INFORME DIAGNÓSTICO
PRELIMINAR DISEÑOS

JUNIO 27 DE 2018

En el marco del diseño Arquitectónico del proyecto CAE EL REDENTOR, localizado en La localidad de Tunjuelito, Ciudad de Bogotá -departamento de Cundinamarca, se identifican las siguientes falencias de información de anotación y especificación técnica en los planos de Arquitectura General a saber:

Coordinación Técnica:

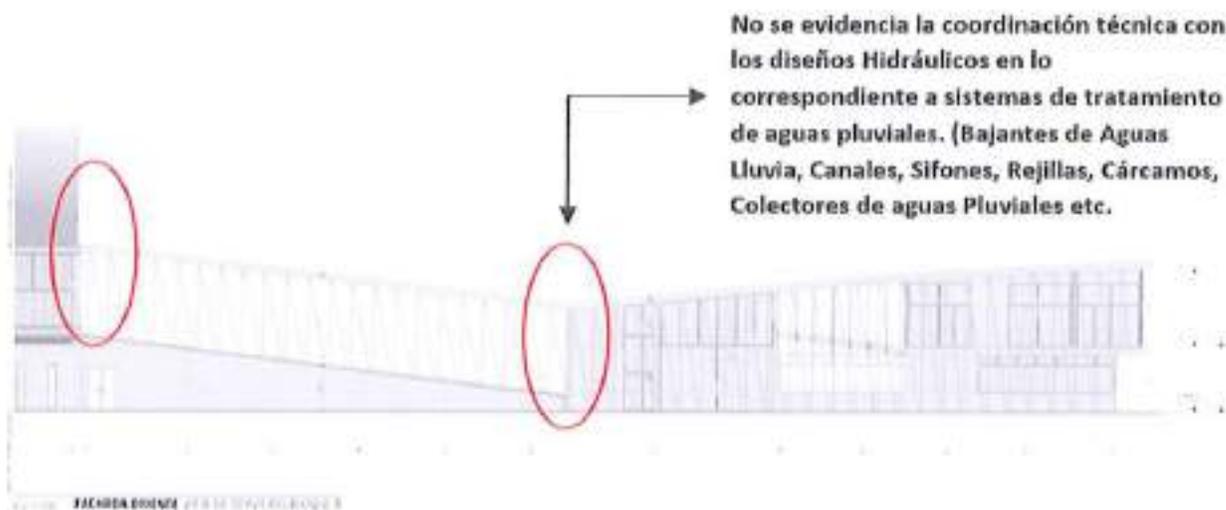
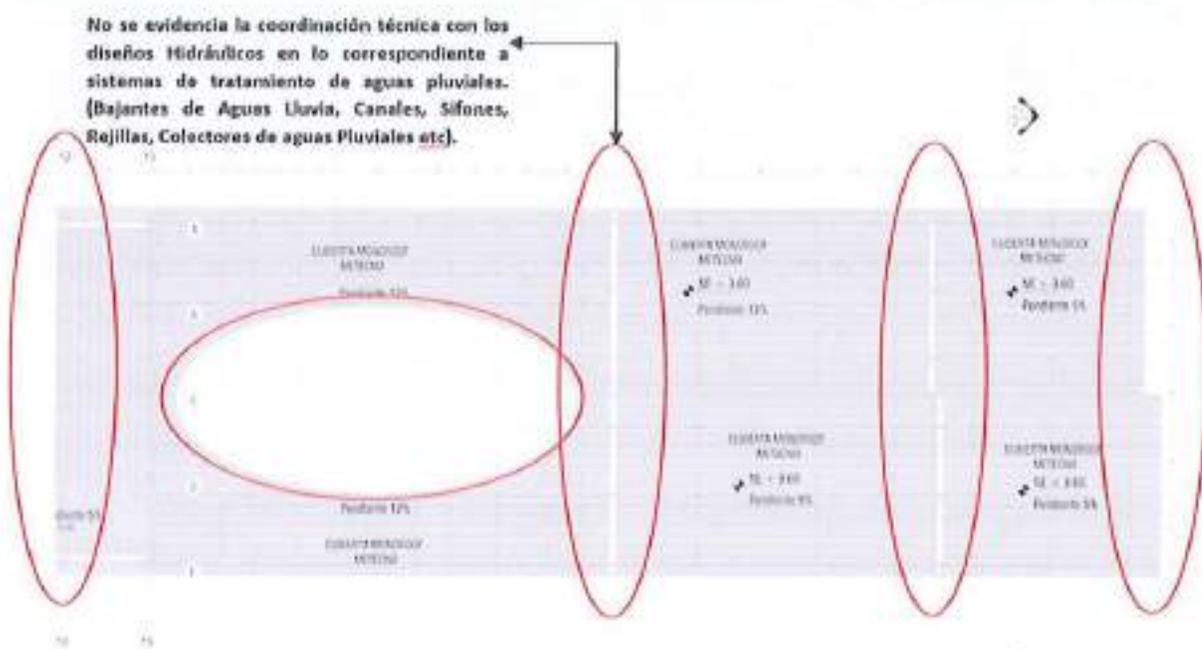
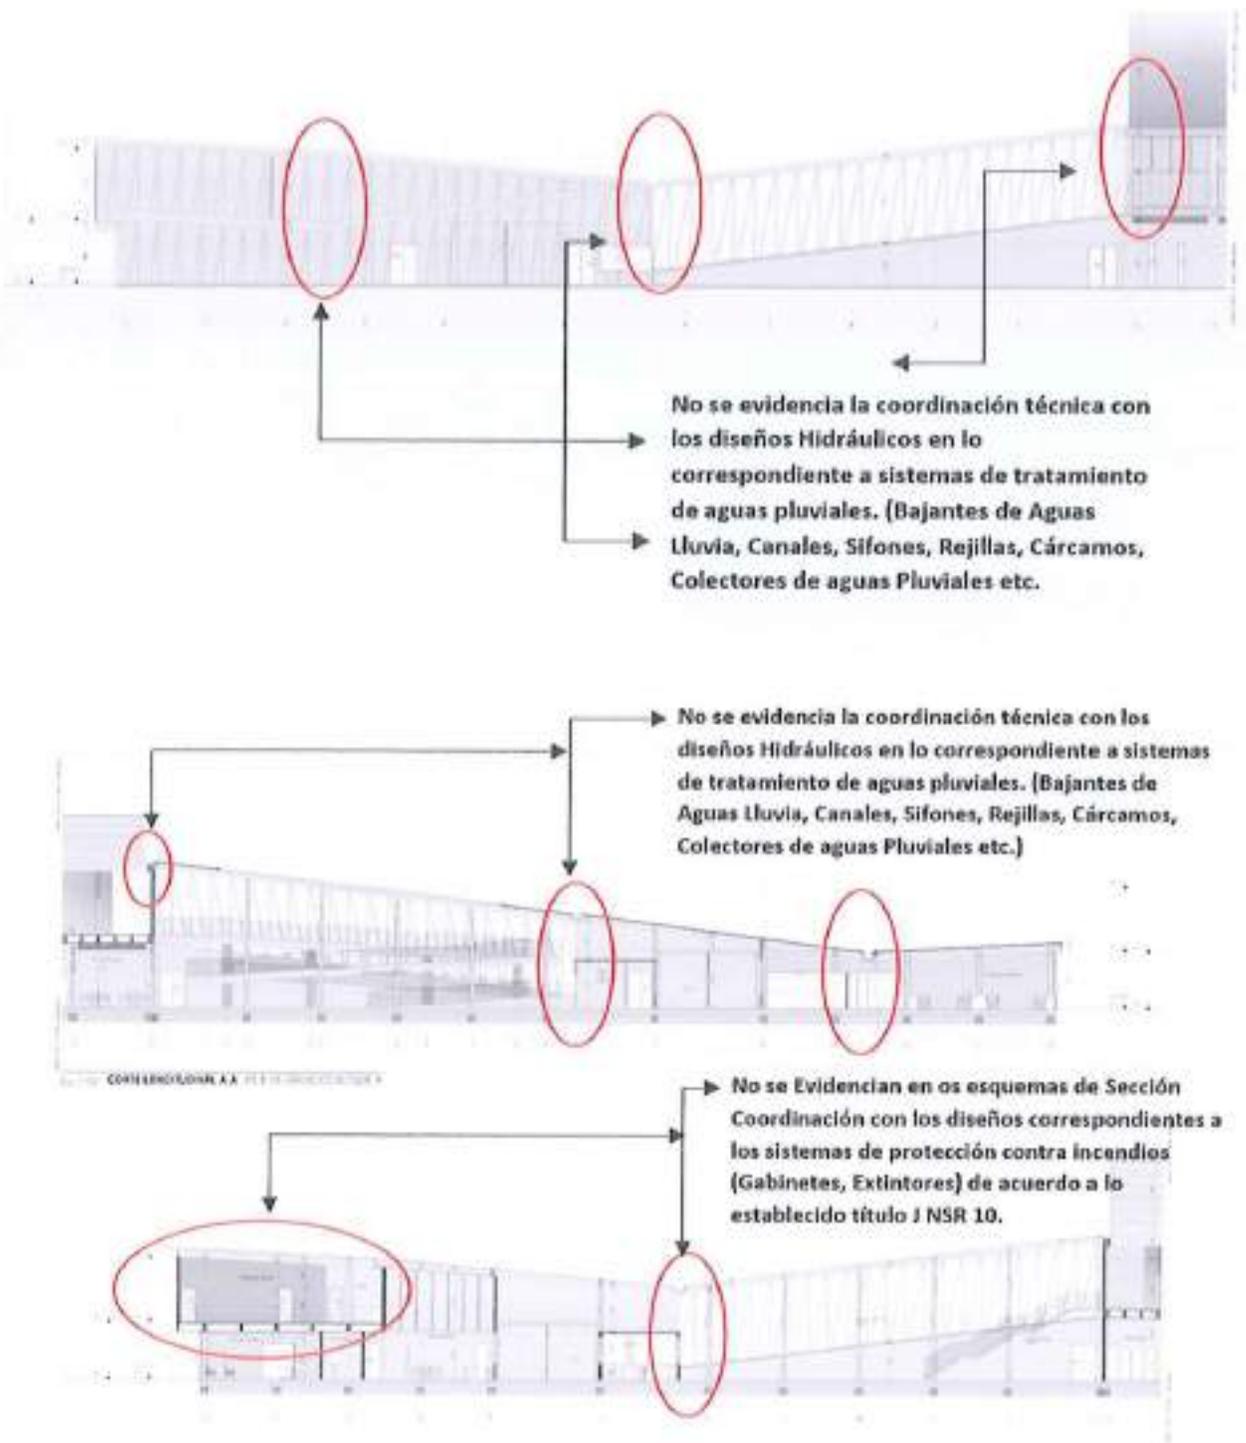
No se evidencian en Plantas de Cubierta, coordinación con los diseño hidráulicos correspondientes a los sistemas de aguas pluviales (Bajantes de Agua Lluvia, Canales, Sifones, Rejillas, Flanches, Cárcamos, ubicación Colectores de aguas pluviales, Tanques de Almacenamiento, pozos eyectores, etc); la misma situación se repite en la fachadas no evidencian los mismos tratamientos para la gestión de recursos Pluviales.

Fig 1. Desplazamientos Redes Hidráulicas Bloque C Servicios de Protección.

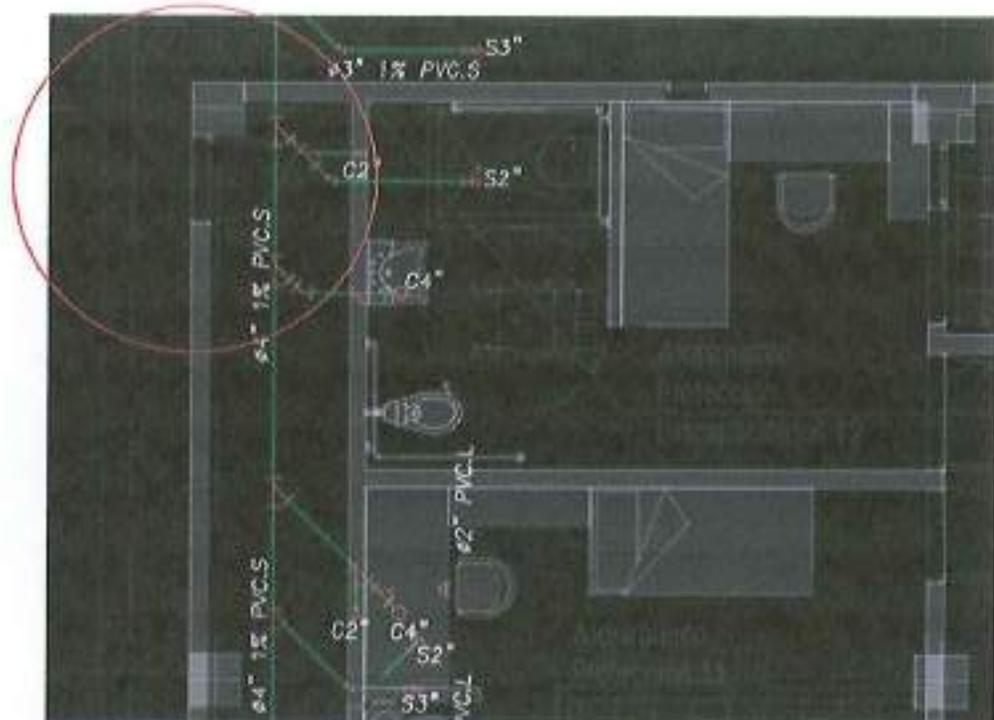
En referencia a la información contenida en el documento anterior y a lo evidenciado en el ejercicio de evaluar la correspondencia entre los estudios Técnicos (Eléctricos, Hidrosanitarios, Estructura) con la versión de ARQUITECTURA entregada por FINETER, se evidencia que la consultoría de diseño en efecto parece no estar concluida. En consecuencia, el ejercicio de coordinación técnica demandaría desarrollar los ajustes en el Diseño Arquitectónico considerados pertinentes para la inclusión de los equipos, los ductos y demás insumos que cada especialista considere necesarios para la correcta ejecución técnica del proyecto. A continuación, se relacionan las irregularidades encontradas en la concordancia de los estudios técnicos frente a la versión de arquitectura entregada por FINETER.

En Conclusión, las versiones de diseños Hidrosanitarios y Eléctricos tienen no correspondencia con la versión de Arquitectura entregada por FINDETER (están desplazados o parece que se desarrollaron sobre una versión anterior de Arquitectura). Además, se requiere evaluar las ubicaciones más convenientes para sistemas de ductos, lo que implica la reevaluación de la coordinación técnica general del proyecto, para su respectivo ajuste sobre el diseño Arquitectónico.

Imagen tomada de la memoria

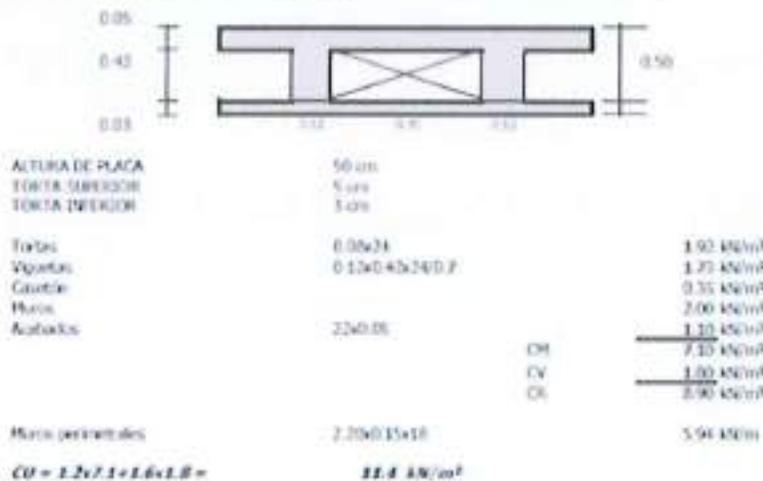
- En el modelo no se definen casos de carga de granizo y empozamiento, especificados en B.4.8.2 y B.4.8.3.

Imagen tomada de los planos

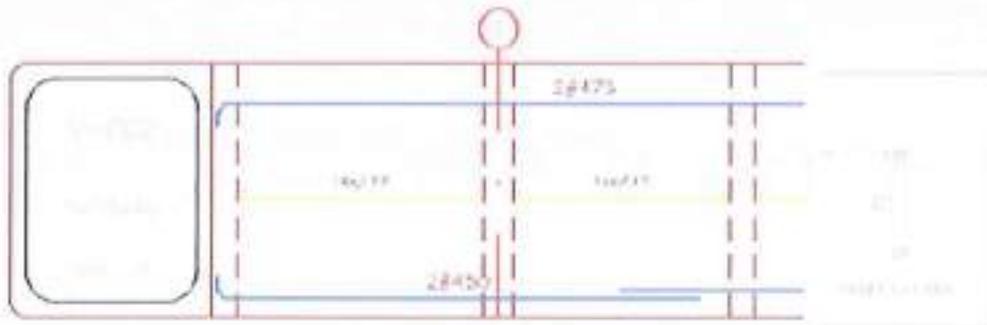
- En los planos de despieces se evidencia que las viguetas de 15 cm presentan un recubrimiento de 4cm, estribo #3 y 2 barras #4 o #5, condiciones que impiden cumplir con el recubrimiento mínimo presentado en C.7.6, y algunos casos, como la zona de traslape, inclusive es imposible físicamente colocar las barras que se indican en el despiece. Esta concentración de refuerzo y la falta de espaciamento puede causar hormigueros y un agrietamiento por esfuerzo cortante o retracción.

- Separación máxima de estribos según C.11.4.5.1 no debe superar $d/2$, situación que no se ve reflejada en los despieces de las viguetas que presentan separación de estribos de hasta 50cm.

4.2 Escalera

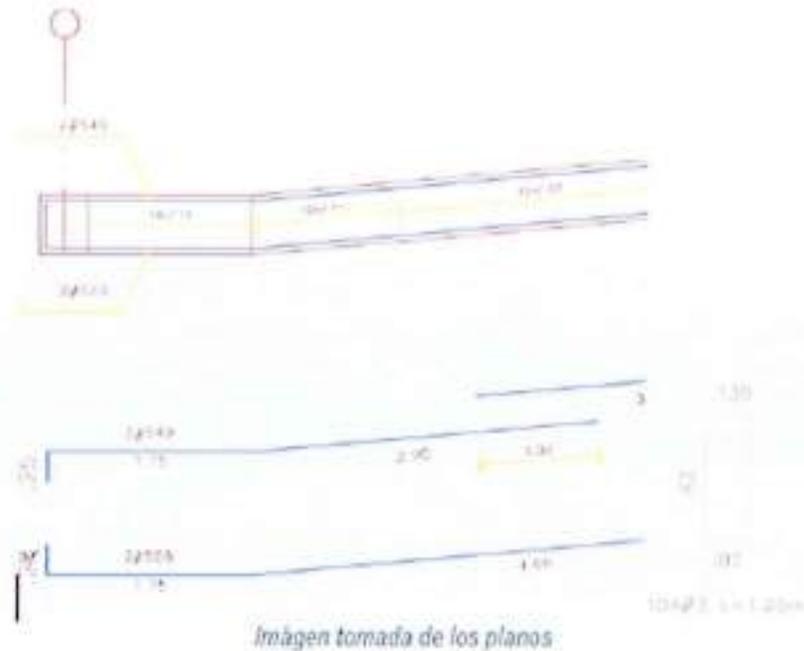
- No hay memoria de diseño para la escalera.
- De acuerdo a los planos, el refuerzo se encuentra completamente centrado y no se especifica ningún tipo de recubrimiento. En el cálculo presentado en la memoria no se está reflejando esta condición, la cual modifica considerablemente la cuantía de acero calculada.
- Respecto a los planos, se evidencia que los anclajes de la escalera son insuficientes.

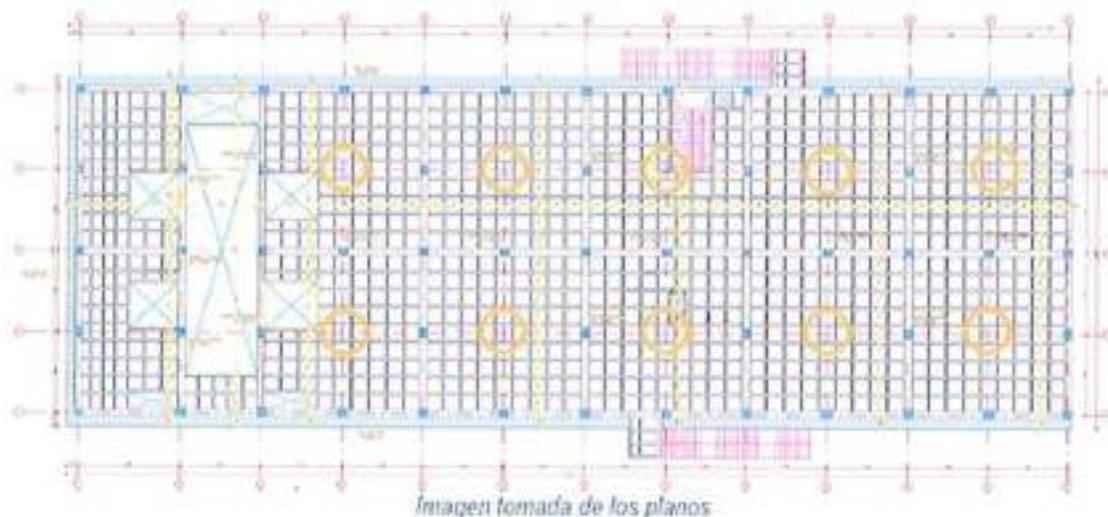
- Existen viguetas que se apoyan sobre otras viguetas y no se está asignando la carga puntual a la vigueta de apoyo. Por ejemplo, VT-29C.
- Separación máxima de estribos según C.11.4.5.1 no debe superar $d/2$, situación que no se ve reflejada en los despieces de las viguetas que presentan separación de estribos de hasta 50cm.

Imagen tomada de los planos

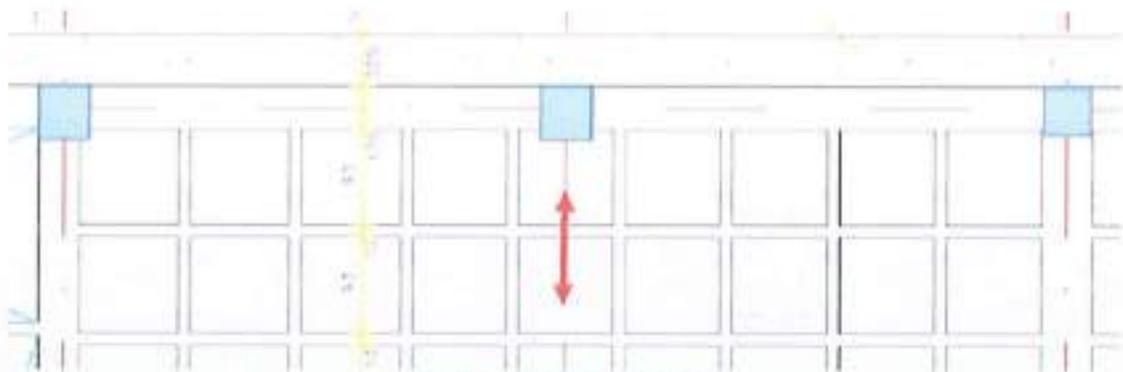
- Existen varias columnas que se encuentran libres en una dirección, esto genera efectos de esbeltez y por lo tanto sobreesfuerzos y deformaciones considerables en las columnas, provocando que el diseño actual resulte insuficiente. No se cumplen las condiciones de esbeltez especificadas en C.10.10.1. Esta condición impide que el sistema estructural se comporte como sistema apórticado y hace que las columnas trabajen como un péndulo invertido, por lo cual deberían diseñarse para trabajar prácticamente dentro del rango elástico.

Imagen tomada de los planos

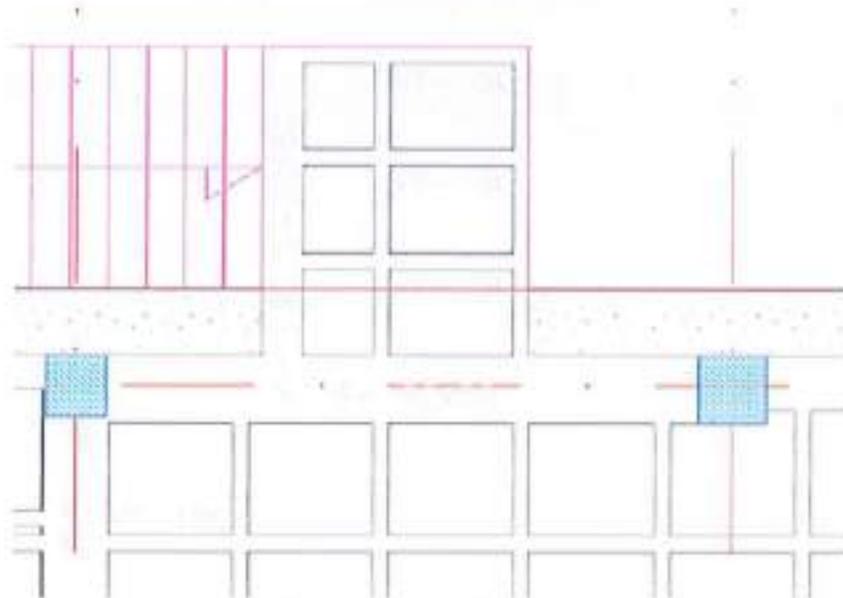
Las vigas 113C y 114C se encuentran en voladizo, no llegan a la columna y reciben la carga de la escalera, muchas condiciones desfavorables para garantizar su adecuado funcionamiento y más teniendo en cuenta que la viga sólo cuenta con refuerzo mínimo.

Imagen tomada de los planos

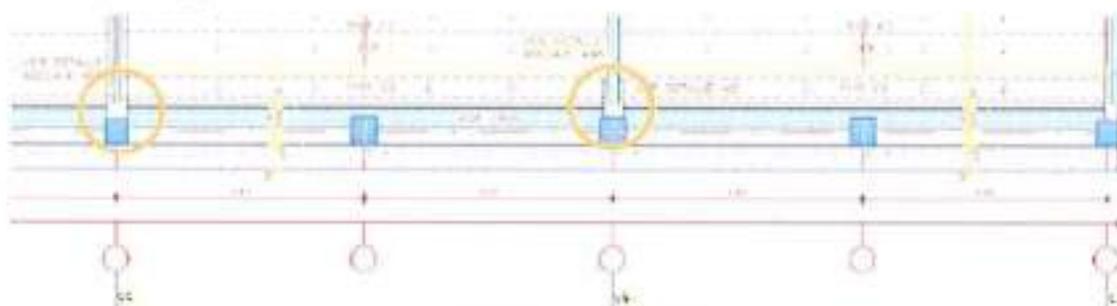
En los costados sur y norte, sobre el eje F y A, se encuentran ubicadas unas ménsulas que interrumpen la viga canal.

4.2 Escalera

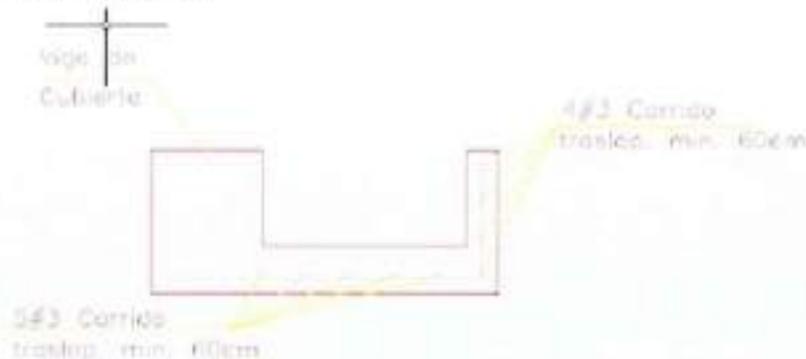
- El acero colocado no cumple con la cuantía requerida según memorias. De acuerdo a la memoria se requieren 23.78 cm², es decir #5 c/8 y no cada 10 como se presenta en planos. No se indica cómo se calcula acero transversal.
- De acuerdo a los planos, el refuerzo se encuentra completamente centrado y no se especifica ningún tipo de recubrimiento. En el cálculo presentado en la memoria no se está reflejando esta condición, la cual modifica considerablemente la cuantía de acero calculada.
- Respecto a los planos, se evidencia que los anclajes de la escalera son insuficientes.
- El descanso de la escalera metálica parece quedar completamente en voladizo sin ningún tipo de apoyo. Se debe aclarar cómo se va a sostener la escalera.

Imagen tomada de los planos

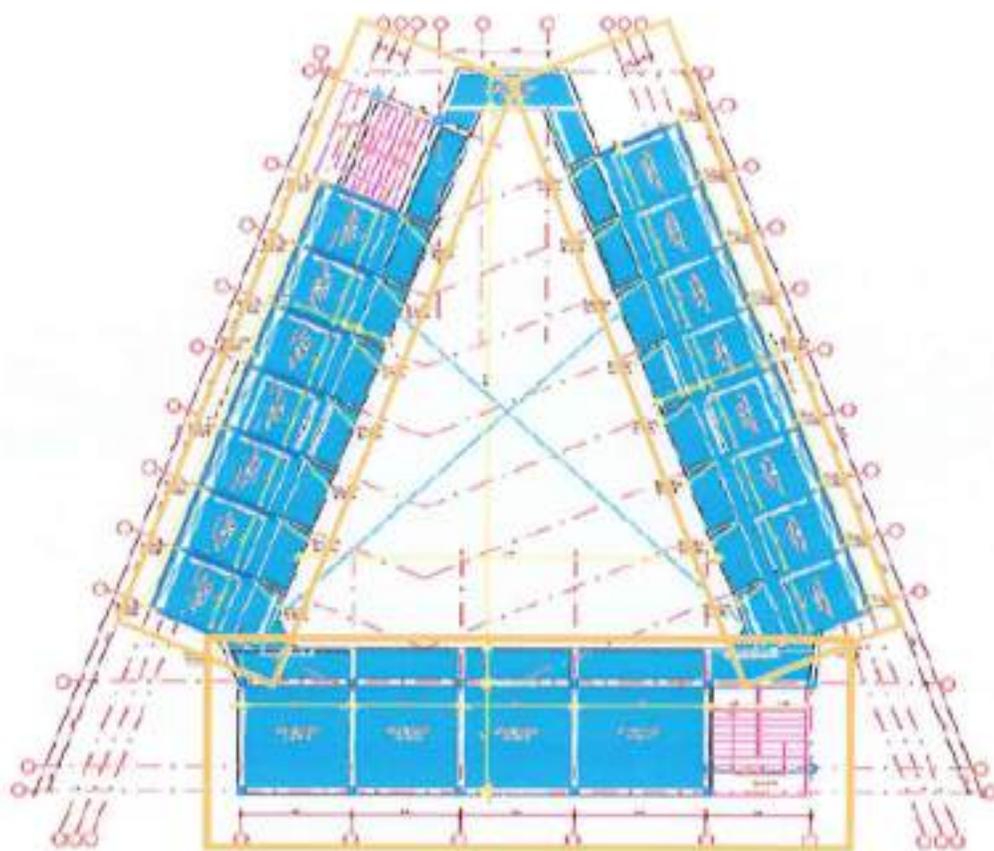
Teniendo en cuenta que la edificación cuenta con uniones muy pequeñas en las esquinas y un gran vacío central, consideramos que la edificación requiere estar dividida en 3 diafragmas, una para cada lado del triángulo que define la geometría de la edificación en planta, como se aprecia en la figura. Esta situación no se aprecia en el modelo del diseñador ya que únicamente define un diafragma para toda la edificación.

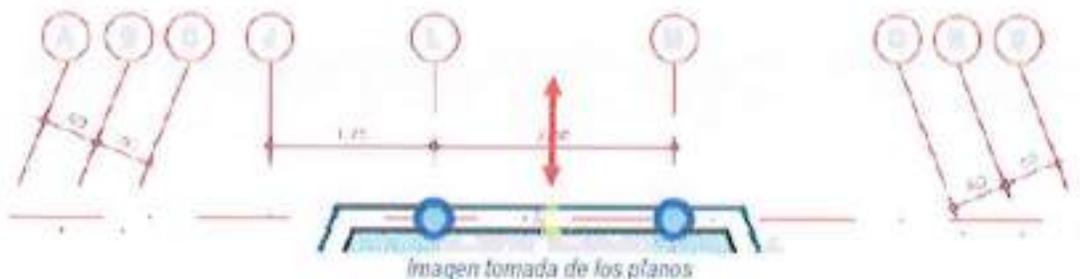
- No se contempla el uso de viguetas en la zona sur de la edificación, lo cual genera deflexiones excesivas en la placa. Lo anteriormente mencionado incumple con lo especificado en C.9.5.3, que limita las deflexiones a $l/240$.
- En la parte interior de la edificación se presentan voladizos excesivamente grandes que únicamente están soportados por viguetas de 15 x 30 cm. Se debe tener en cuenta que el efecto de estos voladizos se ve incrementado debido a la forma escalonada que tiene el muro estructural.
